東海第二発電所の運転期間延長認可申請に関する報告
の一部変更について

「添付書類二 劣化状況評価書」の一部

- (1) 経年劣化主要6事象の審査内容の反映
- (2) 共通事項の審査内容の反映
- (3) 工事計画審査及び機器設計進捗の反映
- (4) 燃料有効長頂部の記載誤りの水平展開の反映
- (5) 記載の適正化

「劣化状況評価書」補正前後比較表

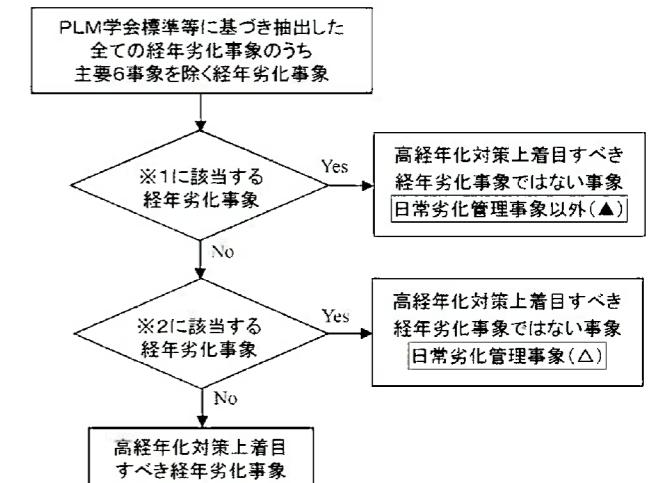
①日常劣化管理事象(△)から日常劣化管理事象以外(▲)への変更 [添付7参照](#)

評価書 大分類	経年劣化事象 中分類	評価機器名	部位
容器	原子炉圧力容器	内面の腐食 (全面腐食、流れ 加速型腐食)	原子炉圧力容器 主蒸気ノズル、給水ノズル及び上 鏡内面等
容器	その他容器	クリープ	活性炭ベット、排ガス再結合器 鏡板、胴板、フランジカバー
炉内構造物	炉内構造物	照射下クリープ	①炉心シラウド、②上部格子板、 ③炉心支持板、④中央・周辺燃料 支持金具、⑤制御棒案内管
炉内構造物	炉内構造物	照射スウェーリング	①炉心シラウド、②上部格子板、 ③炉心支持板、④中央・周辺燃料 支持金具、⑤制御棒案内管
機械設備	制御棒	中性子吸収によ る制御能力低下	ボロン・カーバイド型制御棒 制御材
弁	①逆止弁 ②安全弁 ③主蒸気隔離弁 ④主蒸気逃がし安全弁 ⑤制御弁 ⑥電動弁用駆動部 ⑦空気作動弁用駆動部	①スプリングのある逆止弁共通 ②安全弁共通 ③主蒸気隔離弁 ④主蒸気逃がし安全弁 ⑤制御用圧縮空気系ドライウェル N2供給ライン圧力調整弁 ⑥電動弁用駆動部共通 ⑦空気作動弁用駆動部共通	スプリング
ポンプ	原子炉再循環ポンプ	熱時効	羽根車、水中軸受、ケーシングカ バー、ケーシングリング
機械設備	制御棒	中性子照射によ る韌性低下	ボロン・カーバイド型制御棒 制御材
